## 1月24日 原子力発電・核燃料サイクル技術等検討小委員会(第6回)

# 核燃料サイクルの技術選択肢 及び評価軸について（改訂版）

原子力発電・核燃料サイクル技術等検討小委員会

平成24年2月16日

## FBRとFRの技術的な観点の差について

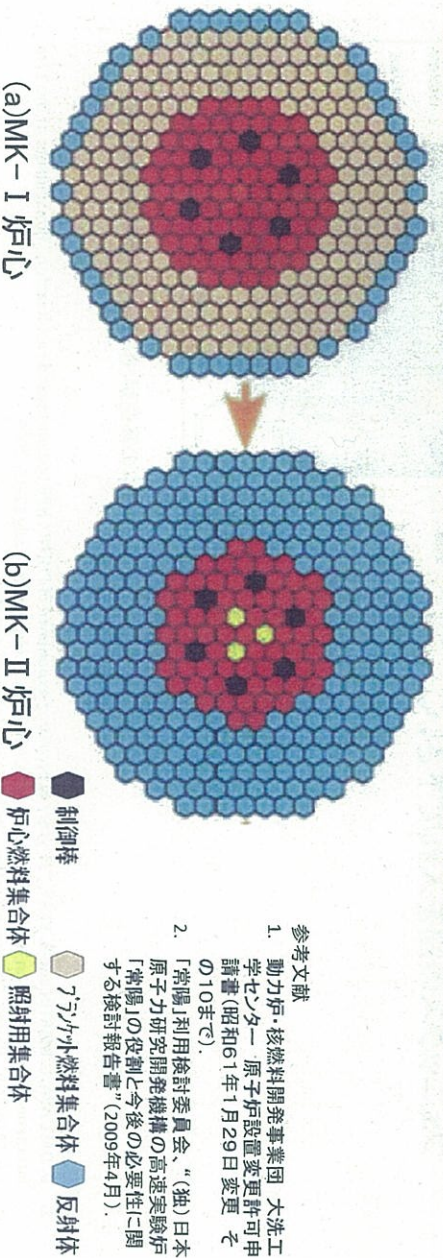
軽水炉で発電し、PUREX法により再処理  
 使用済燃料を再処理してU,Puを回収し、PuはMOX燃料として軽水炉で利用  
 高レベル放射性廃液はガラス固化

- FBRは高速炉の総称であり、そのうち増殖比が1を越えるものをFBRと呼ぶ。炉心の増殖比を調整するためにグラニット部分の追加・削除などを行う以外は同一のプラント仕様でFRにもFBRにもなる。技術的観点で大きく異なるものではない。
- 「常陽」MK-I炉心、MK-II炉心構成図を示す。MK-Iは増殖を行うFBR炉心であるが、グラニット燃料集合体を反射体に置き換えることで、集合体の大きさ及び総本数を変えることなく、燃料増殖を行わない照射用のFR炉心であるMK-IIに変更している。

## フランスのフェニックスで発生した出力変動について(1/2)

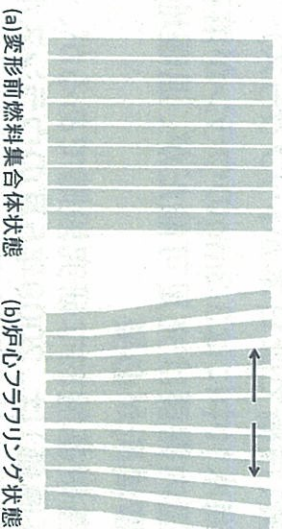
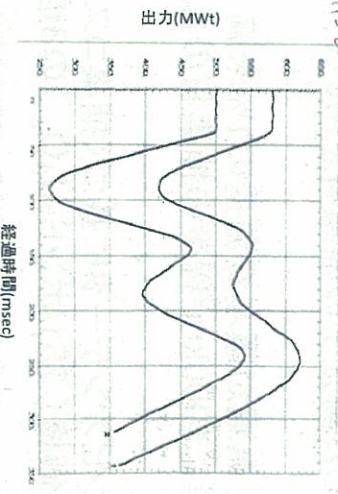
# 現状の燃料サイクル(LWR-MOXリサイクル)

- ▶ 1989年8月及び9月に計3回、1990年9月に1回の計4回にわたり、フェニックス炉心の中性子検出器の信号が急激に低下し、その後振動を経て原子炉が自動停止した。
- ▶ 原因について詳細な検討が行われた結果、炉心を構成する集合体が径方向外側に変形する炉心フララング現象が支配的原因であると考えられた。
- ▶ フェニックスでは、2009年3月6日の運転停止後、解体を前にして、本現象の解明に資するため、炉心フララング効果を把握するための試験を行い、詳細な分析を行っている。
- ▶ なお、フェニックスの炉心は外周部が構造物により囲まれているのに対して、日本の高速炉の炉心は構造物に囲まれていることから、炉心フララングは抑制される。

## フランスのフェニックスで発生した出力変動について(2/2)

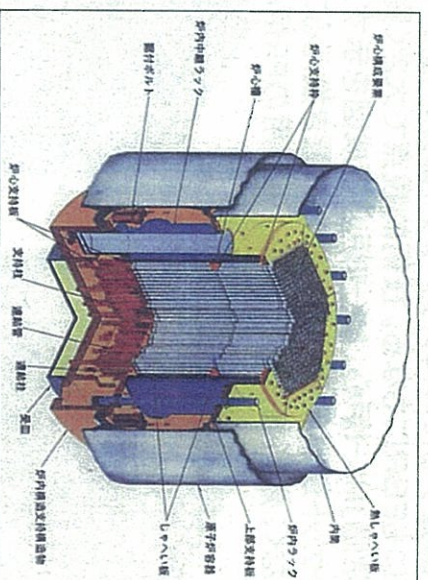
フェニックスの図を入れて下さい。
